Città metropolitana di Venezia

Oggetto: Trasmissione delle osservazioni ai sensi dell'art. 24 c. 4 del D.Lgs. 152/2006 nell'ambito della procedura di V.I.A. nazionale relative al progetto di razionalizzazione della rete AT tra Padova e Venezia presentato da TERNA S.p.A..

RELAZIONE ISTRUTTORIA

OGGETTO: TERNA S.p.A. Razionalizzazione delle rete elettrica di alta tensione nelle aree di Venezia e Padova.
Procedura di V.I.A nazionale e contestuali approvazione del progetto.
Osservazioni ai sensi dell'art.24 c.4 del D.lgs 152/06 e ss.mm.ii.

Tav. 1.2 - Carta dei vincoli e della pianificazione

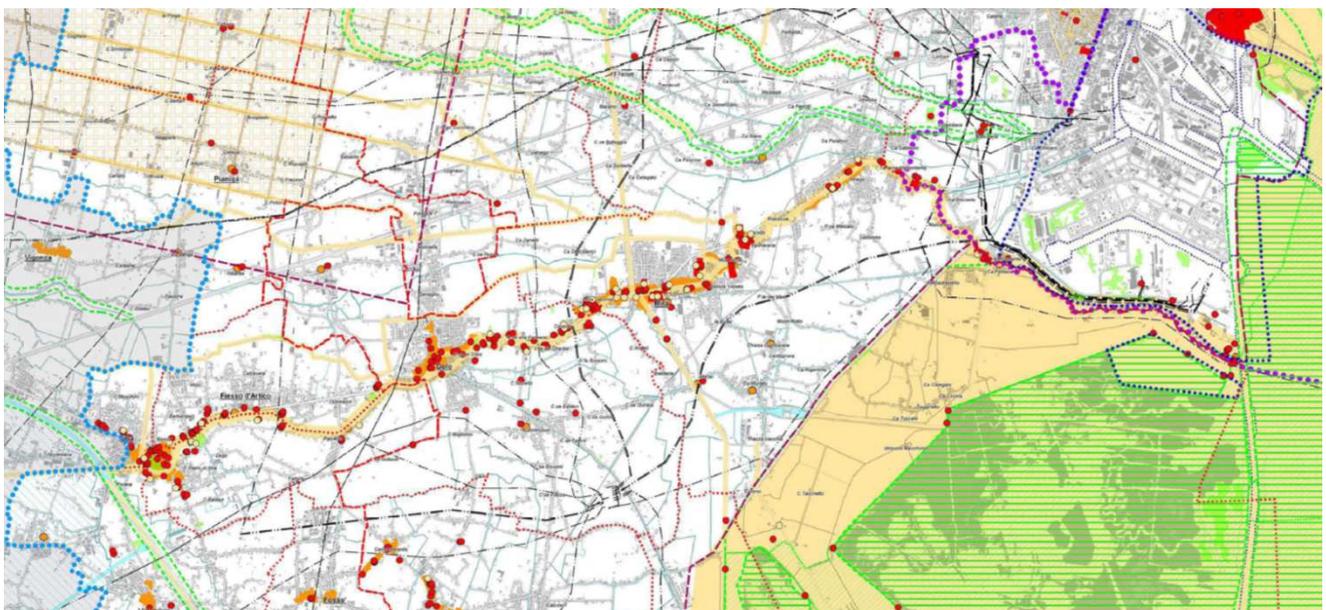
Il tracciato di progetto intercetta in alcuni punti aree soggette a vincolo paesaggistico, per le quali si rinvia alla specifica disciplina da cui deriva che dovranno essere acquisite le relative autorizzazioni ai sensi del D.Lgs 42/2004. La parte di cui all'"Area C)" degli interventi inoltre, ricade all'interno dell'ambito del Sito di Interesse nazionale di Porto Marghera. Tali aspetti non pregiudicano comunque la conformità dell'intervento rispetto alla TAV.1 del PTCP che ha, per gli elementi evidenziati, esclusivo carattere ricognitivo.

*Estratto tav.1 PTCP***Tav. 2.2 - Carta delle fragilità**

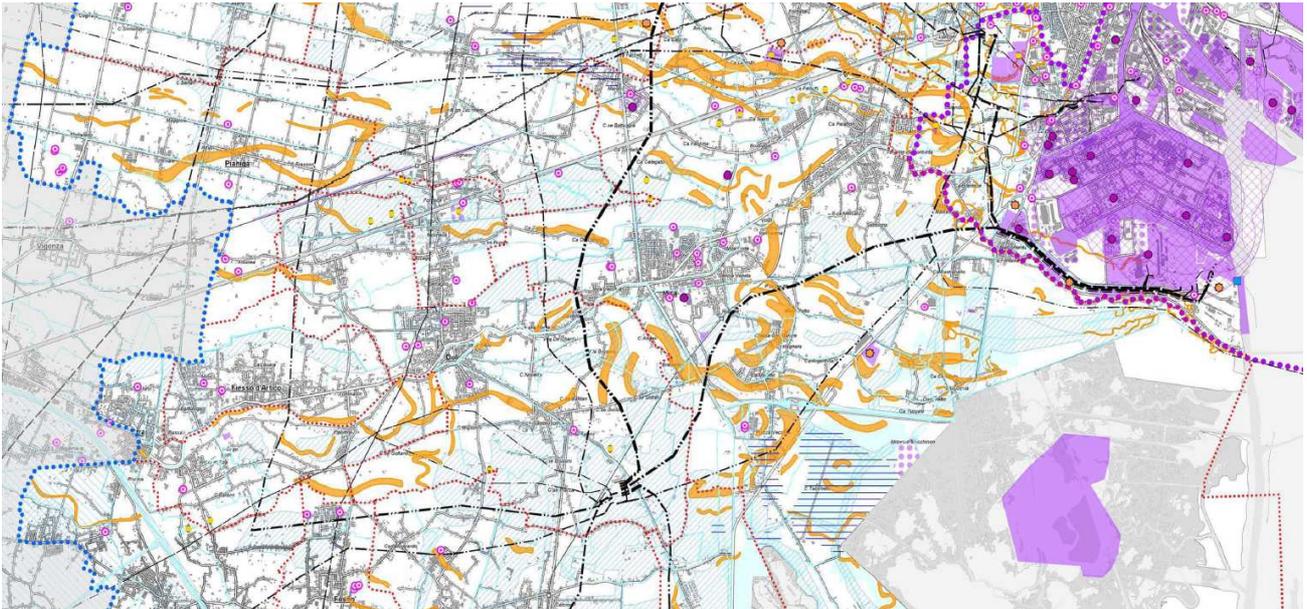
Il tracciato di progetto intercetta in alcuni punti “aree allagate soggette a rischio idraulico” di cui all’art. 15 delle NTA del PTCP; l’articolo riprende per alcuni aspetti la valutazione di compatibilità idraulica degli interventi, per la quale si rinvia alla valutazione degli enti competenti. Vi è inoltre sovrapposizione con alcuni paleovalvei di cui all’ art.10 NTA, ma il progetto non risulta in contrasto con la loro presenza, in quanto l’intervento prevede, in quei specifici punti, il passaggio aereo della linea.

Il tratto terminale del progetto intercetta l’ambito di Sito inquinato di Porto Marghera, per il quale però si rinvia alla Valutazione di Impatto Ambientale e alla specifica disciplina di settore.

Tav. 4.2 – Sistema insediativo e infrastrutturale

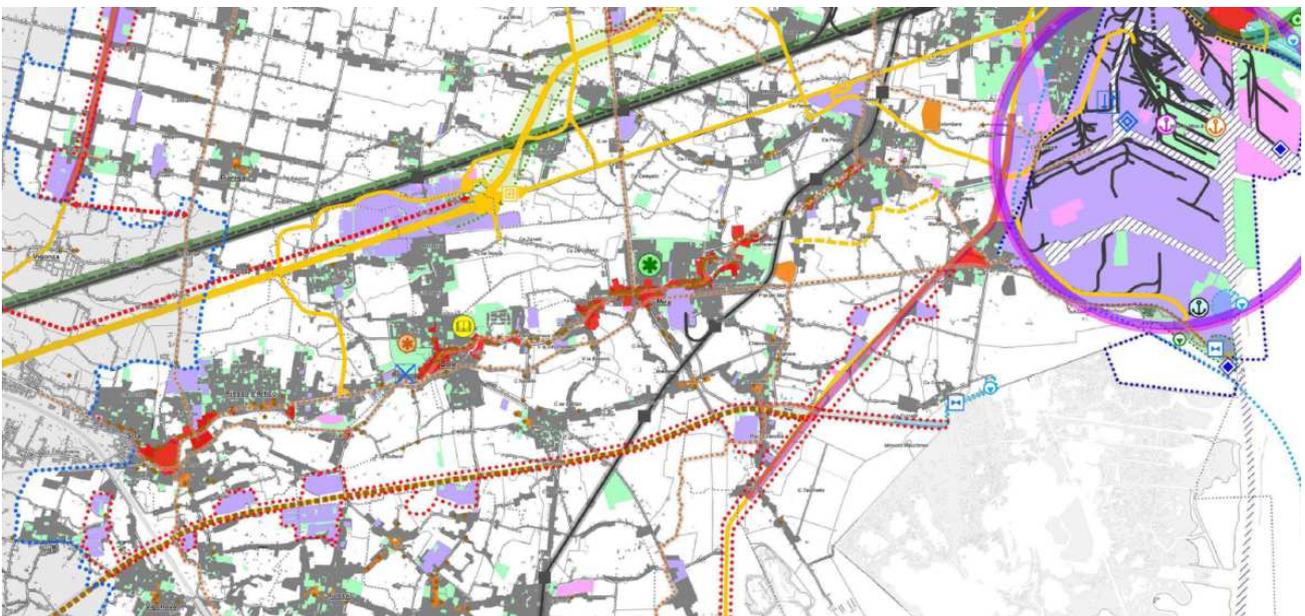
L'area di intervento è interessata dal progetto "Ipotesi asse plurimodale PRUSST" di cui all' art. 56 delle NTA del PTCP. La norma non riporta elementi ostativi alla realizzazione dell'intervento.

L'area di intervento è oggetto di programmazione urbanistica e definita quale "Area da riqualificare" e del "Polo produttivo di rilievo metropolitano-regionale" - art. 50 NTA del PTCP, rispetto alla quale non si rilevano elementi di contrasto.

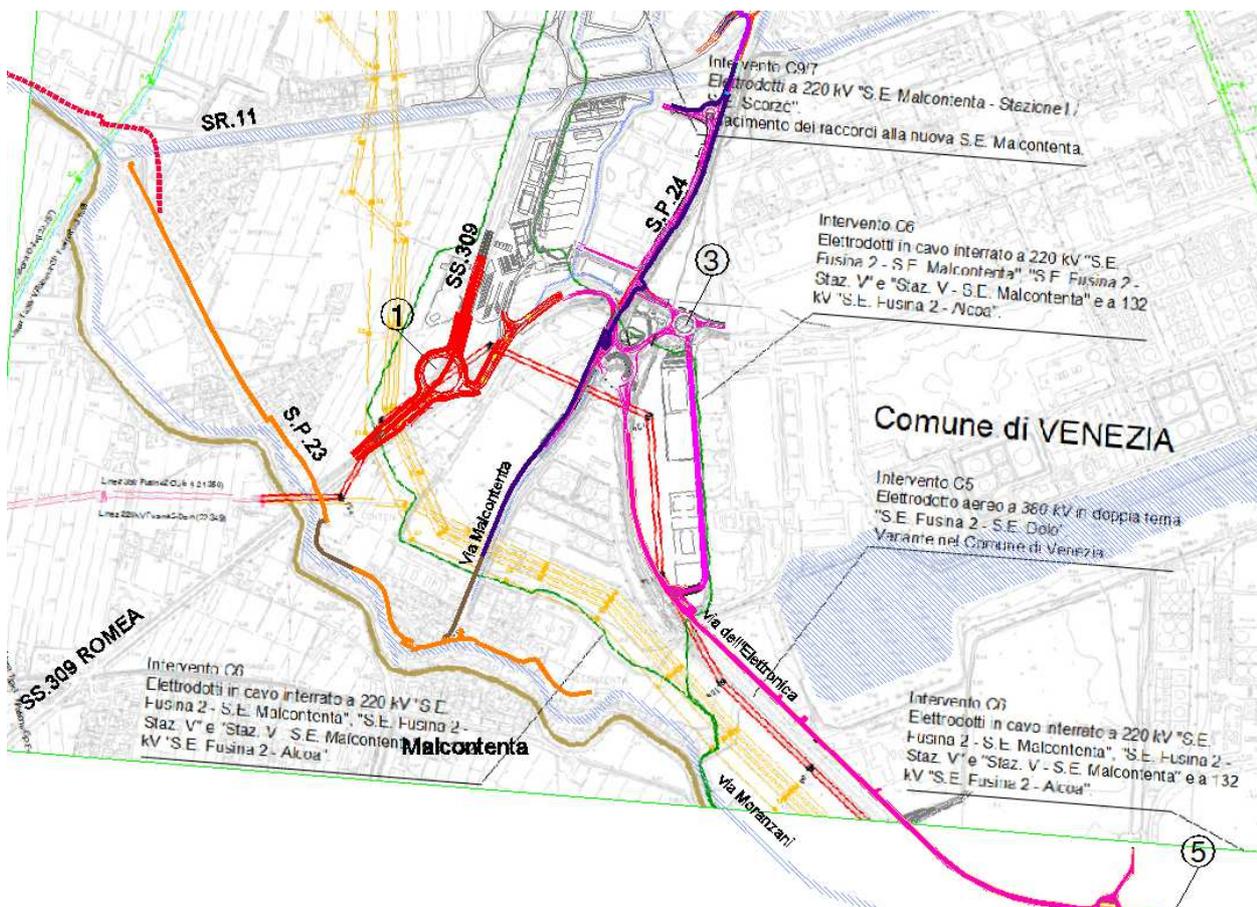
In relazione ai contenuti del PTCP, si rilevano elementi di "non conformità", in quanto la realizzazione della maggior parte degli interventi non è prevista in cavo interrato (art. 34 delle NTA del PTCP). La valutazione eventuale di

conformità, anche in presenza di una nuova linea aerea, dovrebbe essere supportata, come indicato nel citato art.34 da comprovati impedimenti di natura ambientale, sociale, urbanistica, tecnico realizzativi dovuti al contesto, elemento che non appare così rilevante dalla documentazione visionata. Inoltre non pare preso in considerazione, per la realizzazione delle opere, "l'utilizzo dei corridoi infrastrutturali esistenti", come indicato nelle direttive dell' art.34 comma 5.

Pertanto non essendo motivati i suddetti impedimenti di natura ambientale, sociale, urbanistica, tecnico realizzativi, si chiede di integrare lo studio d'impatto ambientale considerando, tra le alternative, anche l'ipotesi del tracciato in cavo interrato o comunque non aereo lungo infrastrutture esistenti o in progetto.
